大和川水系西除川ブロックの河川整備の事業評価について

大和川水系西除川ブロックの河川整備の
事業評価に対する主な意見と回答について（府民意見募集結果）

大和川水系西除川ブロックにおける河川整備事業の建設事業評価に対する 主な意見と回答について

(参考図1)

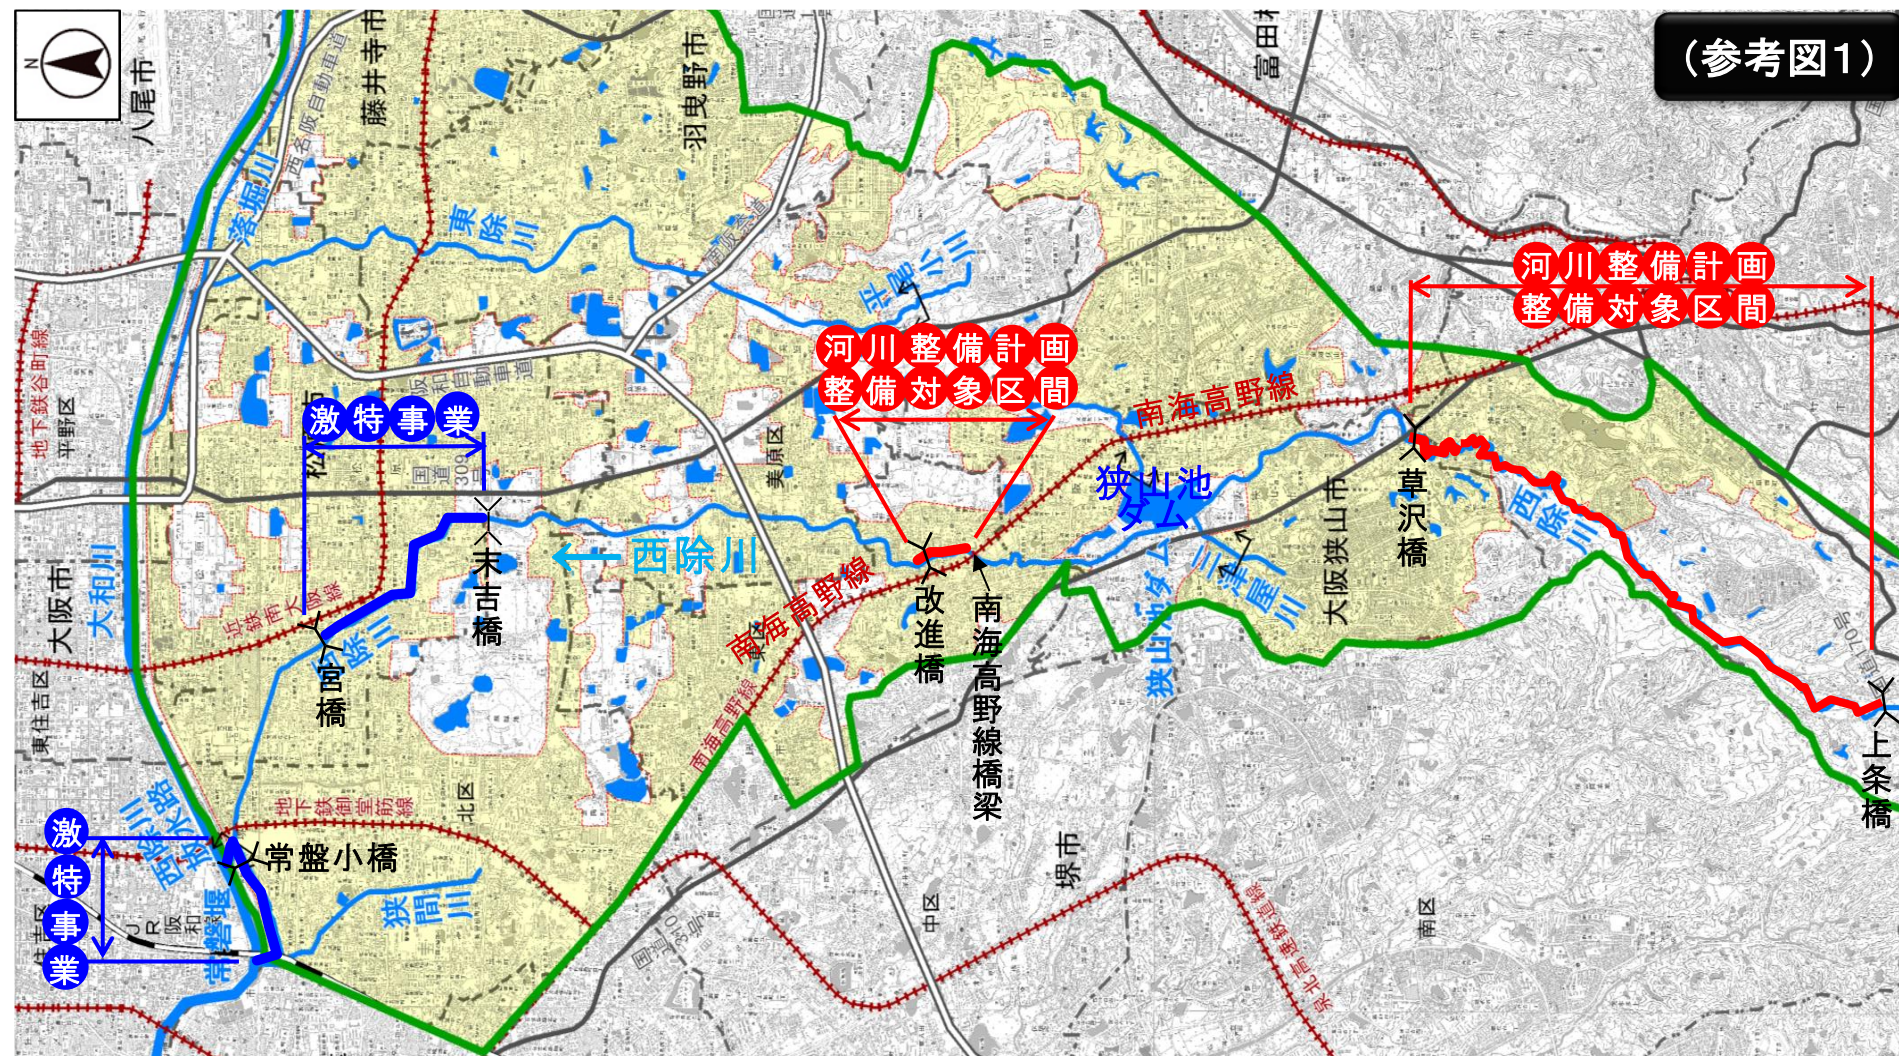
以前高野線鉄橋までが昭和57年の激甚災害の復旧範囲でそれより上流は水流が越水しないから改修工事をしないと聞かされていたが、そうなのか、今回の資料で計画がないように思う。

河道拡幅と河道掘削について、西除川の所々で事業を実施していますが、
①これらについて、各部分での工事理由、②浸水が起こる可能性がある理由、③景観と合わせる場合、どのような工法などを予定しているのか。
事業に関わる内容を、未確定な部分もあると思いますが、公表していただけると嬉しく思います。いずれにしても、今後の環境が大きく変化する中で必要な事業であることは変わらないと思いますので、今後の取り組みを期待しています。

西除川の「河川激甚災害対策特別緊急事業」（激特事業）の範囲は2区間あり（P6参考図1参照）、大和川合流点から常盤小橋上流の約1.4km区間と、宮橋から末吉橋の約2.2km区間であり、昭和62年度末に概成しています。

狭山池ダムより下流では、河川整備計画を平成28年10月に策定し、時間雨量80mm程度の降雨に対し、床上浸水を防ぐことを当面の治水目標として、改進黨下流から南海高野線の約0.6km区間（P6参考図1参照）で河川改修を進めています。

なお、南海高野線から狭山池ダムまでの区間（P6参考図1参照）については、時間雨量80ミリ程度の降雨で床上浸水が想定されないため、現河川整備計画では河川改修の計画はありませんが、定期的に点検を行い、必要に応じ、護岸の補修や川底が掘れないような対策も含め、河川施設の機能が発揮されるよう、維持・保全に努めます。

①狭山池ダムより下流の区間のうち、改進黨下流から南海高野線の約0.6km区間において、時間雨量80mm程度の降雨により、床上浸水が想定されるため、河川改修を進めています。また、狭山池ダムより上流の区間のうち、草沢橋から上条橋の約6.7km区間において、時間雨量50mm程度の降雨により、床下浸水が想定されるため、河川改修等の対策を進めています（各区間の位置は、P6参考図1参照）。
②西除川については部分的に流下能力が不足する区間があることから浸水が起こる可能性があります。浸水の起こる可能性のある個所については、時間雨量50mm（1/10年確率雨量程度）、65mm（1/30年確率雨量程度）、80mm（1/100年確率雨量程度）の降雨に対して氾濫解析を行い、川からの溢水や破堤による浸水範囲を想定しています。なお、西除川流域については「洪水リスク表示図」を平成24年8月に作成し、公表しております。

(参考図2)

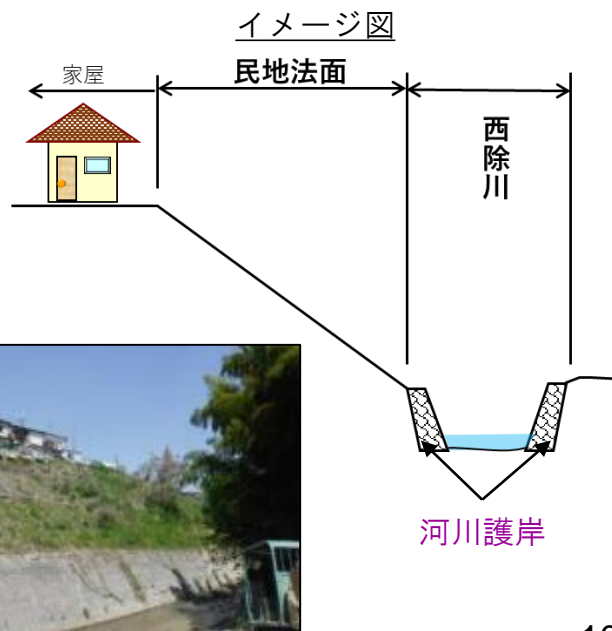
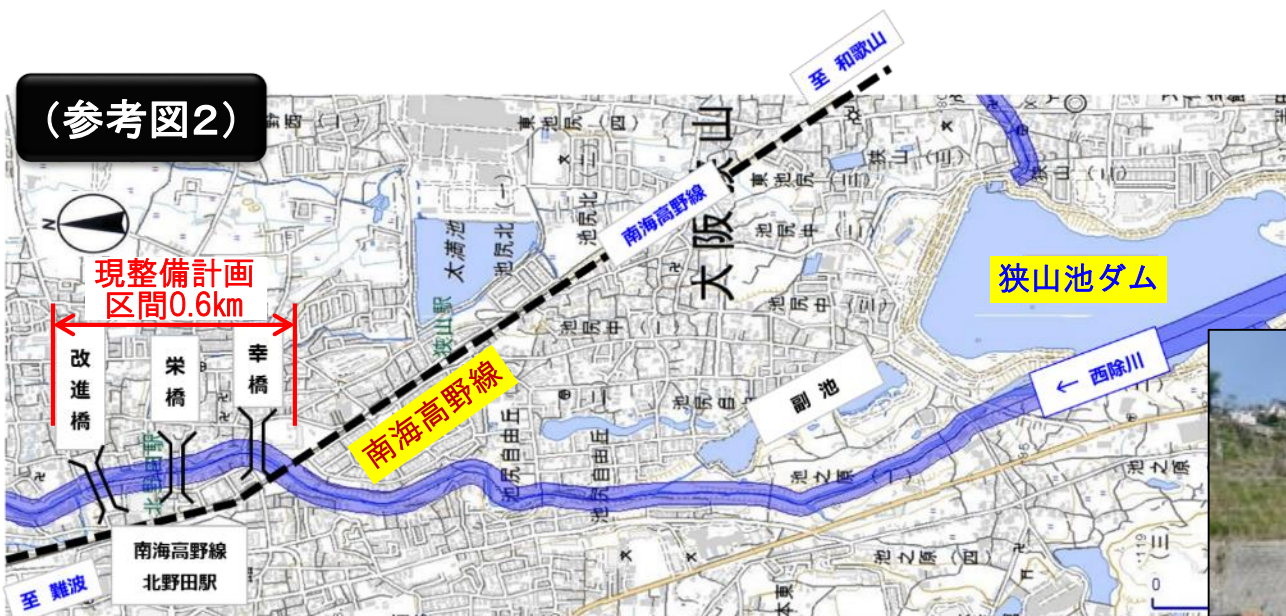
- ①南海高野線までの改修計画は現在順調に進めていただいておりますが、完成後は速やかに多くの住民の住む上流の河川改修計画（狭山池ダムまで）の策定をお願い申し上げます。
- ②登美丘雨水幹線の西除川への放流も早期に実現して下さい。
- ③西除川左岸の民地法面については、今後も危険個所の調査・安全対策へのアプローチ等、住民の相談に乗っていただき、行政として可能な対策を考えていただきたい。

①狭山池ダムより下流では、河川整備計画を平成28年10月に策定し、時間雨量80mm程度の降雨に対し、床上浸水を防ぐことを当面の治水目標として、改進橋下流から南海高野線の約0.6km区間（P10参考図2参照）で河川改修を進めています。

その上流となる、南海高野線から狭山池ダムまでの区間（P10参考図2参照）については、時間雨量80ミリ程度の降雨で床上浸水が想定されないため、現河川整備計画では河川改修の計画はありませんが、定期的に点検を行い、必要に応じ、護岸の補修や川底が掘れないような対策も含め、河川施設の機能が発揮されるよう、維持・保全に努めます。

③河川護岸等（下図のイメージ図参照）については、河川法に基づき、適切に維持管理してまいります。なお、河川護岸に隣接する民地法面の対策について、河川管理者としては対応は困難ですが、引き続き、関係機関や地元と協議・調整を行います。

【貯水位模式図】

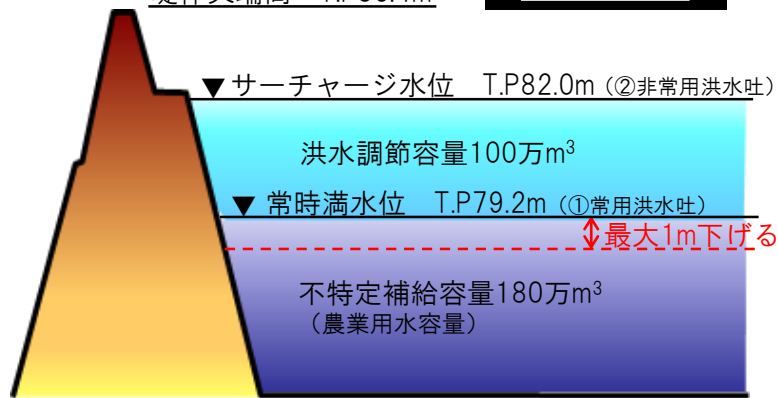
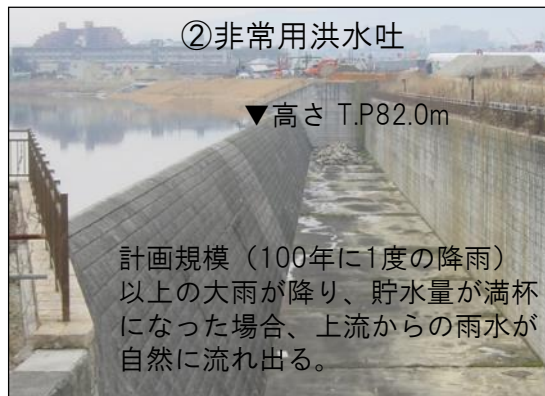
狭山池はダム機能を持たせたと云われるが、利水の180万 m^3 に対しては、上流の降雨が池に入って越流堤から常に下流へ流れ出ていると聞く。

近年堺市内では調整区域での宅地化が進んだし、田畑への水が本当に計画当初の180万 m^3 を保持する必要があるのか、疑問に思う。

最近の気象レーダーの正確さから降雨量の予測から貯水量を割り出せることが出来るのではないか、お金が無い無いといわれてハード面の改修が進まなければ、ダムとしての狭山池を洪水調節をするソフト面への検討も必要ではないかと思います。

狭山池ダム水位については、豪雨予報との関係により治水の面からの対応をより進めていただきたい。

狭山池はもともと、容量180万 m^3 の農業用ため池であり、その容量を維持しつつ、洪水調節容量100万 m^3 を付加したダムであることから、既存の利水容量180万 m^3 を、保持する必要があります。

一方で、平成29年の台風第21号や平成30年7月豪雨では、河川からの溢水は無かったものの、狭山池より下流で護岸が崩壊する被害が発生した状況なども踏まえ、かねてより、権利を有している利水者と協議・調整を行っており、10月から3月までの農閑期において、台風の接近が予想される場合、事前放流により、池の水位を常時満水位より最大1m下げ（P13右上【貯水位模式図】参照）、狭山池ダムが持つ100万 m^3 の治水のための容量を、一時的に最大130万 m^3 程度まで増やすことへの了解を、昨年11月に得たところです。
